Felles merknad til oppstart av reguleringsplan for Stølsmarka, Alversund i Lindås kommune

MERKNADER TIL VARSEL OM OPPSTART AV REGULERINGSPLANARBEID, GNR 137 BNR 693 M. FL.

Lindås - Gnr 137 Bnr 693 mfl - Detaljreguleringsplan for Stølsmarka - Uttale til oppstart av planarbeid

Merknad til oppstart av reguleringsplan – Stølsmarka gnr. 137 bnr. 693 m.fl. – Lindås kommune

Kart over planområde i varsetet frå Ard arealplan

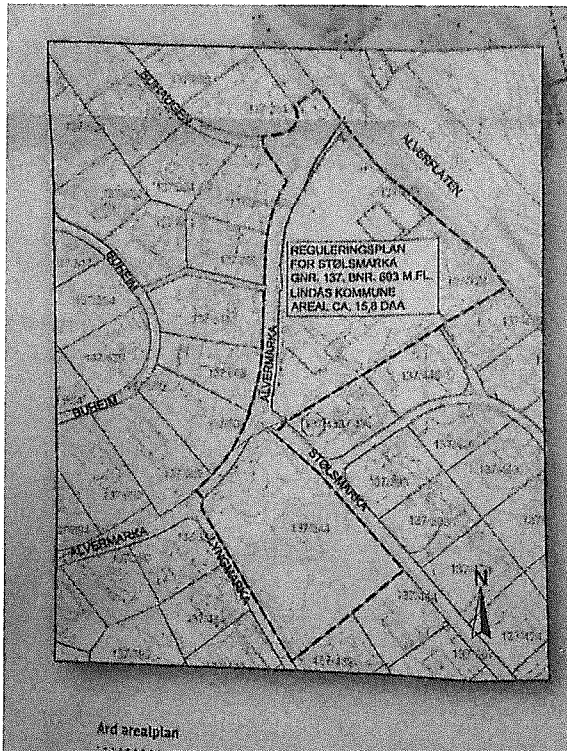
Desse merknadane/innspele er veldig generelle sidan vi har lite konkret informasjon. Det er også fleire ulikheiter på skisser frå Ard arealplan til kommunen og til naboane. Nokre naboar har heller ikkje motteke varselet. Den største forskjellen er kartet over planområde i nabovarselet, sjå bilete under. Der er det tatt med både veg, vegkryss og ein pumpestasjon som ein del av arealet. Det er oppgitt til å vere ca 15,8 DAA. Vi går ut i frå at dette arealet ikkje inngår i utregning av utnyttelsesgrad.

Kart over planområde i varselet frå Ard arealplan

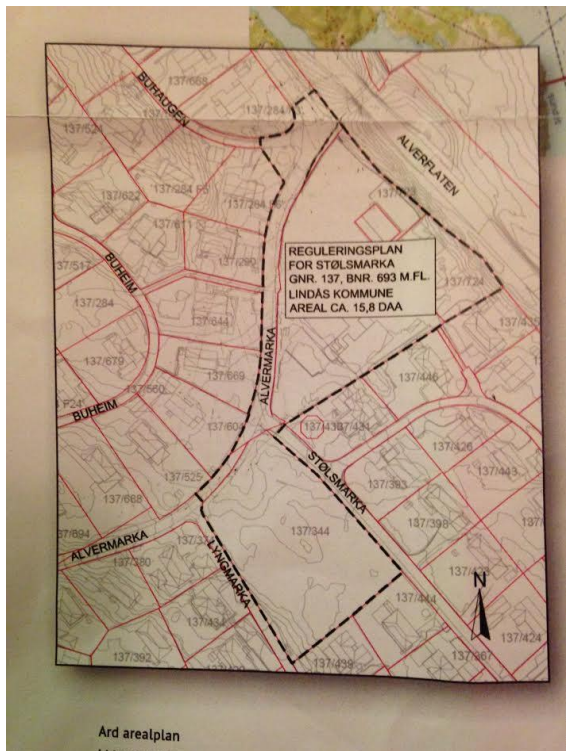
Desse merknadane/innspele er veldig generelle sidan vi har lite konkret informasjon. Det er også fleire ulikheiter på skisser frå Ard arealplan til kommunen og til naboane. Nokre naboar har heller ikkje motteke varselet. Den største forskjellen er kartet over planområde i nabovarselet, sjå bilete under. Der er det tatt med både veg, vegkryss og ein pumpestasjon som ein del av arealet. Det er oppgitt til å vere ca 15,8 DAA. Vi går ut i frå at dette arealet ikkje inngår i utregning av utnyttelsesgrad.
